MH I 原子力研究開発株式会社

「MH I 原子力研究開発株式会社原子力事業者防災業務計画」の読み替えについて（連絡）

原子力事業者防災業務計画 読替表

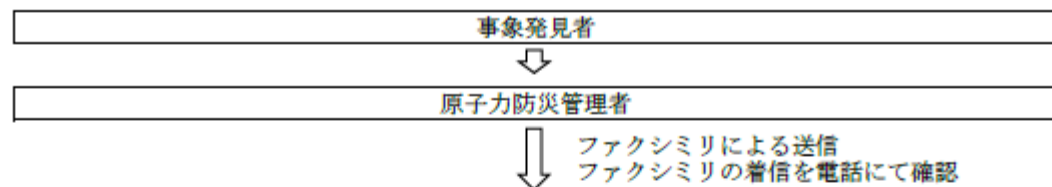
現行(2022年11月21日修正)	読み替え後	修正理由																																																												
<p style="text-align: center;">別図第2 警戒事態発生時の連絡体制</p> <div style="text-align: center;"> <table border="1" style="margin: auto;"> <tr><td style="width: 100px; text-align: center;">事象発見者</td></tr> <tr><td style="text-align: center;">↓</td></tr> <tr><td style="width: 100px; text-align: center;">原子力防災管理者</td></tr> <tr><td style="text-align: center;">↓</td></tr> </table> <p style="text-align: center;">ファクシミリによる送信 ファクシミリの着信を電話にて確認</p> <table border="1" style="width: 100%; border-collapse: collapse;"> <thead> <tr> <th style="width: 10%;">区 分</th> <th style="width: 90%;">関係機関</th> </tr> </thead> <tbody> <tr> <td rowspan="14">官庁関係</td> <td>原子力規制委員会 原子力規制庁 緊急事案対策室</td> </tr> <tr> <td>原子力規制庁 東海・大洗原子力規制事務所</td> </tr> <tr> <td>原子力規制庁 東海・大洗原子力規制事務所 (原子力防災専門官)</td> </tr> <tr> <td>原子力規制庁 東海・大洗原子力規制事務所 (上席放射線防災専門官)</td> </tr> <tr> <td>原子力緊急時支援・研修センター</td> </tr> <tr> <td>水戸労働基準監督署</td> </tr> <tr> <td>ひたちなか・東海広域事務組合消防本部</td> </tr> <tr> <td>茨城県警察本部警備課</td> </tr> <tr> <td>ひたちなか警察署警備課</td> </tr> <tr> <td>ひたちなか警察署東海地区交番 (電話連絡のみ)</td> </tr> <tr> <td>茨城海上保安部</td> </tr> <tr> <td>日立市消防本部</td> </tr> <tr> <td rowspan="2">県</td> <td>茨城県防災・危機管理部原子力安全対策課</td> </tr> <tr> <td>茨城県防災・危機管理部防災・危機管理課</td> </tr> <tr> <td rowspan="8">市町村</td> <td>東海村村民生活部防災原子力安全課</td> </tr> <tr> <td>ひたちなか市市民生活部生活安全課</td> </tr> <tr> <td>那珂市市民生活部防災課</td> </tr> <tr> <td>日立市総務部防災対策課</td> </tr> <tr> <td>常陸太田市総務部防災対策課</td> </tr> <tr> <td>水戸市市民協働部防災・危機管理課</td> </tr> <tr> <td>常陸大宮市総務部危機管理課</td> </tr> </tbody> </table> </div>	事象発見者	↓	原子力防災管理者	↓	区 分	関係機関	官庁関係	原子力規制委員会 原子力規制庁 緊急事案対策室	原子力規制庁 東海・大洗原子力規制事務所	原子力規制庁 東海・大洗原子力規制事務所 (原子力防災専門官)	原子力規制庁 東海・大洗原子力規制事務所 (上席放射線防災専門官)	原子力緊急時支援・研修センター	水戸労働基準監督署	ひたちなか・東海広域事務組合消防本部	茨城県警察本部警備課	ひたちなか警察署警備課	ひたちなか警察署東海地区交番 (電話連絡のみ)	茨城海上保安部	日立市消防本部	県	茨城県防災・危機管理部原子力安全対策課	茨城県防災・危機管理部防災・危機管理課	市町村	東海村村民生活部防災原子力安全課	ひたちなか市市民生活部生活安全課	那珂市市民生活部防災課	日立市総務部防災対策課	常陸太田市総務部防災対策課	水戸市市民協働部防災・危機管理課	常陸大宮市総務部危機管理課	<p style="text-align: center;">別図第2 警戒事態発生時の連絡体制</p> <div style="text-align: center;"> <table border="1" style="margin: auto;"> <tr><td style="width: 100px; text-align: center;">事象発見者</td></tr> <tr><td style="text-align: center;">↓</td></tr> <tr><td style="width: 100px; text-align: center;">原子力防災管理者</td></tr> <tr><td style="text-align: center;">↓</td></tr> </table> <p style="text-align: center;">ファクシミリによる送信 ファクシミリの着信を電話にて確認</p> <table border="1" style="width: 100%; border-collapse: collapse;"> <thead> <tr> <th style="width: 10%;">区 分</th> <th style="width: 90%;">関係機関</th> </tr> </thead> <tbody> <tr> <td rowspan="14">官庁関係</td> <td>原子力規制委員会 原子力規制庁 緊急事案対策室</td> </tr> <tr> <td>原子力規制庁 東海・大洗原子力規制事務所</td> </tr> <tr> <td>原子力規制庁 東海・大洗原子力規制事務所 (原子力防災専門官)</td> </tr> <tr> <td>原子力規制庁 東海・大洗原子力規制事務所 (上席放射線防災専門官)</td> </tr> <tr> <td>原子力緊急時支援・研修センター</td> </tr> <tr> <td>水戸労働基準監督署</td> </tr> <tr> <td>ひたちなか・東海広域事務組合消防本部</td> </tr> <tr> <td>茨城県警察本部警備課</td> </tr> <tr> <td>ひたちなか警察署警備課</td> </tr> <tr> <td>ひたちなか警察署東海地区交番 (電話連絡のみ)</td> </tr> <tr> <td>茨城海上保安部</td> </tr> <tr> <td>日立市消防本部</td> </tr> <tr> <td rowspan="2">県</td> <td>茨城県防災・危機管理部原子力安全対策課</td> </tr> <tr> <td>茨城県防災・危機管理部防災・危機管理課</td> </tr> <tr> <td rowspan="8">市町村</td> <td>東海村村民生活部防災原子力安全課</td> </tr> <tr> <td>ひたちなか市市民生活部生活安全課</td> </tr> <tr> <td>那珂市市民生活部防災課</td> </tr> <tr> <td>日立市総務部原子力安全対策課</td> </tr> <tr> <td>常陸太田市総務部防災対策課</td> </tr> <tr> <td>水戸市市民協働部防災・危機管理課</td> </tr> <tr> <td>常陸大宮市総務部危機管理課</td> </tr> </tbody> </table> </div>	事象発見者	↓	原子力防災管理者	↓	区 分	関係機関	官庁関係	原子力規制委員会 原子力規制庁 緊急事案対策室	原子力規制庁 東海・大洗原子力規制事務所	原子力規制庁 東海・大洗原子力規制事務所 (原子力防災専門官)	原子力規制庁 東海・大洗原子力規制事務所 (上席放射線防災専門官)	原子力緊急時支援・研修センター	水戸労働基準監督署	ひたちなか・東海広域事務組合消防本部	茨城県警察本部警備課	ひたちなか警察署警備課	ひたちなか警察署東海地区交番 (電話連絡のみ)	茨城海上保安部	日立市消防本部	県	茨城県防災・危機管理部原子力安全対策課	茨城県防災・危機管理部防災・危機管理課	市町村	東海村村民生活部防災原子力安全課	ひたちなか市市民生活部生活安全課	那珂市市民生活部防災課	日立市総務部 原子力安全対策課	常陸太田市総務部防災対策課	水戸市市民協働部防災・危機管理課	常陸大宮市総務部危機管理課	<p>自治体組織名称 変更の反映</p>

茨城県警察本部警備課																																																													
	ひたちなか警察署警備課																																																													
	ひたちなか警察署東海地区交番 (電話連絡のみ)																																																													
	茨城海上保安部																																																													
	日立市消防本部																																																													
	県	茨城県防災・危機管理部原子力安全対策課																																																												
		茨城県防災・危機管理部防災・危機管理課																																																												
市町村	東海村村民生活部防災原子力安全課																																																													
	ひたちなか市市民生活部生活安全課																																																													
	那珂市市民生活部防災課																																																													
	日立市総務部防災対策課																																																													
	常陸太田市総務部防災対策課

日立市総務部 原子力安全対策課																																																													
	常陸太田市総務部防災対策課																																																													
	水戸市市民協働部防災・危機管理課																																																													
	常陸大宮市総務部危機管理課																																																													
	29	29

別図第3 原子力災害対策特別措置法第10条第1項に基づく通報体制 (1/2)
(1) 社内での事象発生時の通報体制

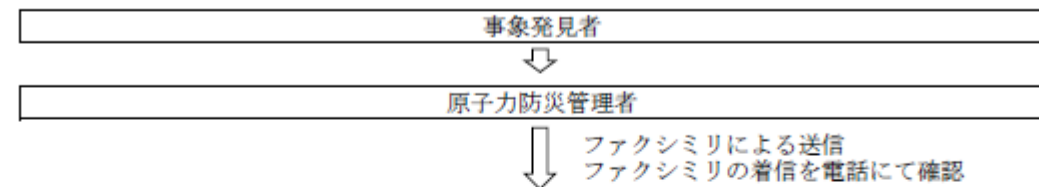
区分	関係機関	
官庁関係	内閣府 原子力災害対策担当室	※
	内閣官房 内閣情報調査室 内閣情報集約センター	
	内閣官房 内閣官房副長官補 (事態対処・危機管理担当) 付	
	内閣府 政策統括官 (原子力防災担当) 付参事官 (総括担当) 付	
	原子力規制委員会 原子力規制庁 緊急事案対策室	※
	原子力規制庁 東海・大洗原子力規制事務所	
	原子力規制庁 東海・大洗原子力規制事務所 (原子力防災専門官)	
	原子力規制庁 東海・大洗原子力規制事務所 (上席放射線防災専門官)	
	原子力緊急時支援・研修センター	
	水戸労働基準監督署	
	ひたちなか・東海広域事務組合消防本部	
	茨城県警察本部警備課	
	ひたちなか警察署警備課	
	ひたちなか警察署東海地区交番 (電話連絡のみ)	
	茨城海上保安部	
日立市消防本部		
県	茨城県防災・危機管理部原子力安全対策課	※
	茨城県防災・危機管理部防災・危機管理課	※
市町村	東海村村民生活部防災原子力安全課	※
	ひたちなか市市民生活部生活安全課	
	那珂市市民生活部防災課	
	日立市総務部防災対策課	
	常陸太田市総務部防災対策課	
	水戸市市民協働部防災・危機管理課	
	常陸大宮市総務部危機管理課

区分	関係機関	
官庁関係	内閣府 原子力災害対策担当室	※
	内閣官房 内閣情報調査室 内閣情報集約センター	
	内閣官房 内閣官房副長官補 (事態対処・危機管理担当) 付	
	内閣府 政策統括官 (原子力防災担当) 付参事官 (総括担当) 付	
	原子力規制委員会 原子力規制庁 緊急事案対策室	※
	原子力規制庁 東海・大洗原子力規制事務所	
	原子力規制庁 東海・大洗原子力規制事務所 (原子力防災専門官)	
	原子力規制庁 東海・大洗原子力規制事務所 (上席放射線防災専門官)	
	原子力緊急時支援・研修センター	
	水戸労働基準監督署	
	ひたちなか・東海広域事務組合消防本部	
	茨城県警察本部警備課	
	ひたちなか警察署警備課	
	ひたちなか警察署東海地区交番 (電話連絡のみ)	
	茨城海上保安部	
日立市消防本部		
県	茨城県防災・危機管理部原子力安全対策課	※
	茨城県防災・危機管理部防災・危機管理課	※
市町村	東海村村民生活部防災原子力安全課	※
	ひたちなか市市民生活部生活安全課	
	那珂市市民生活部防災課	
	日立市総務部原子力安全対策課	
	常陸太田市総務部防災対策課	
水戸市市民協働部防災・危機管理課		
常陸大宮市総務部危機管理課

自治体組織名称
変更の反映
